MĚSTO CHRUDIM

Technické podmínky – CR lávka L03 – přeložka 2. et. finální

na Odbor investic jsme od Odboru správy majetku obdrželi žádost z f. PEN – projekty energetiky, s.r.o., Arnošta z Pardubic 2835, 530 02, Pardubice o souhlas s akcí „CR lávka L03 – přeložka 2. et., finální“.

Jedná se o finální 2. etapu přeložky kabelového vedení VN.

- 1) Situace č. 01, z 10/2023
- 2) TP 146 2x

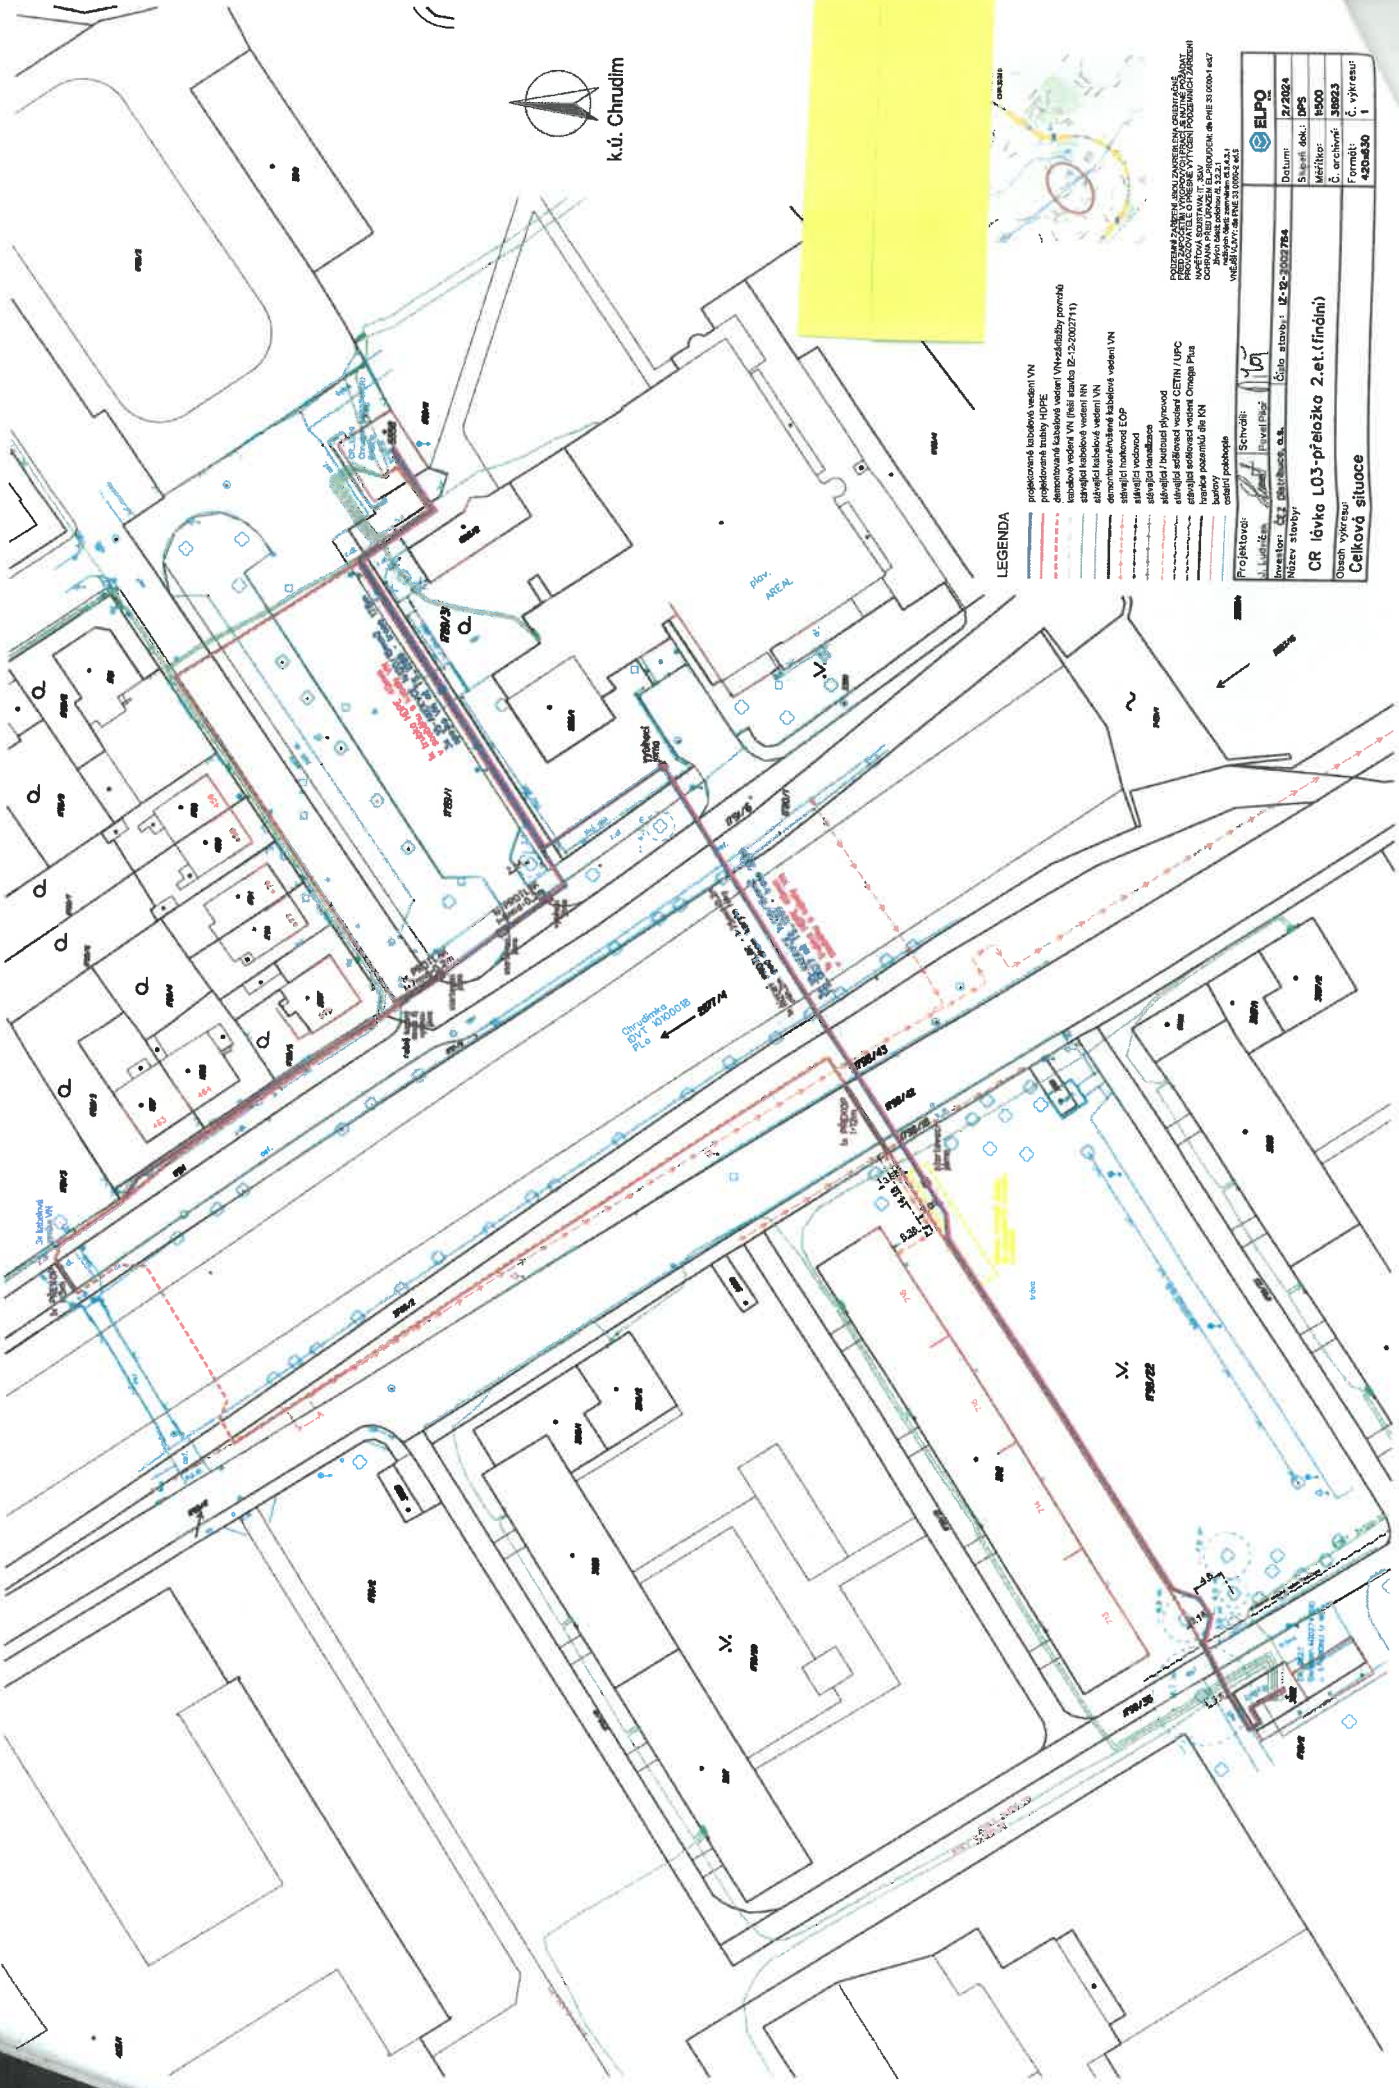
1. Stavba bude provedena v místě a rozsahu dle předložených podkladů ke stavebnímu řízení akce „CR lávka L03 – přeložka 2. et., finální, vypracované J. Ludvíčkem, z f. PEN – projekty, s.r.o., Arnošta z Pardubic 2835, Pardubice z 10/2023.

2. Tato akce navazuje na 1. etapu, kdy nyní kabelové vedení VN bude vymístěno z technologické lávky, a bude přeloženo mimo lávku a přechod přes Chrudimku bude proveden protlakem. (celý rozsah přeložek - viz příloha) Všechny staré kabely VN budou z pozemků vyimuty.

8. Nové trasy kabelového vedení nahrazuje stávající, dožitě ve stejné trase. Z toho důvodu budou veškeré původní kabely a vedení vyimuty.
9. Hloubka krytí knn bude min. dle ČSN 73 6005 jeho obsyp a skladba nově provedeného souvrství budou odpovídat odsouhlaseným vzorovým řežům rýhou, viz příloha. Zásah do komunikace musí být před záhozem odsouhlasen zástupcem Odboru investic s ohledem na kontrolu minimální hloubky krytí.

10. Trasa nového vedení knn: na pozemku p. č. 1789/1 trasa v chodníku (dnes betonová dlažba 30x30) bude provedena co nejbližší k obrubě silnice (zachování volného koridoru pro inž. sítě). Povrch stávající dlažby bude nahrazen betonovou zámkovou dlažbou, typ Parketa, šedá tl. 60 cm, kladení delší strany kolmo na obrubu. Varovné pásy budou provedeny v betonové zámkové dlažbě typ Parketa, červená (hmatová) tl. 60 cm, kladení delší strany rovnoběžně s obrubou).

Katalogový list

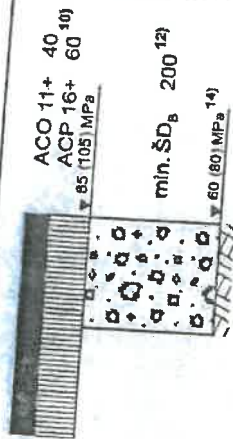
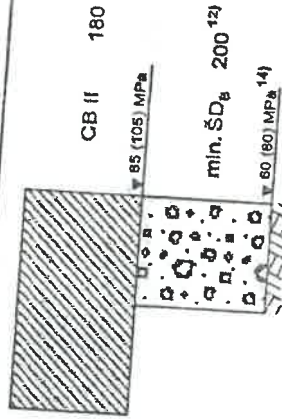
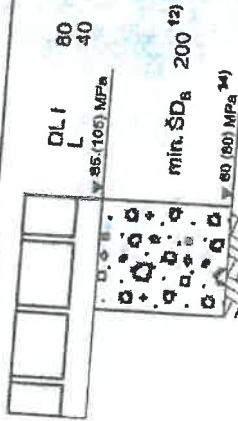
14. Po uložení kabelu a jeho následném obsypu budou provedeny podkladní a konstrukční vrstvy chodníku minimálně v kvalitě odpovídající TP 146, kat. list č. 7.

15. Před pokládkou lité asfaltové vrstvy komunikace (chodníku) bude přizván zástupce Odboru investic k odsouhlasení rozsahu opravy.
16. Pokud by zásah šel v komunikaci (oproti předpokladům), v místech, kde nebude asfaltobetonový kryt komunikace opraven v celé délce a šířce bude říznut asfaltobetonový kryt vozovky ve dvou vzájemně rovnoběžných přímkách kolmo na osu komunikace v délce výkopu rozšířeném na každou stranu min. o 50 cm na tzv. zámeček – **v případě takto vzniklých ploch bude přivolán zástupce OIN k odsouhlasení před opravou. Jinak platí, že asfaltové plochy budou opraveny v celé šíři chodníku a komunikace.** Po uložení potrubí a jeho následném obsypu budou provedeny podkladní a konstrukční vrstvy vozovky minimálně v kvalitě odpovídající TP 146, kat. list č. 6 platný od 15. 2. 2020.
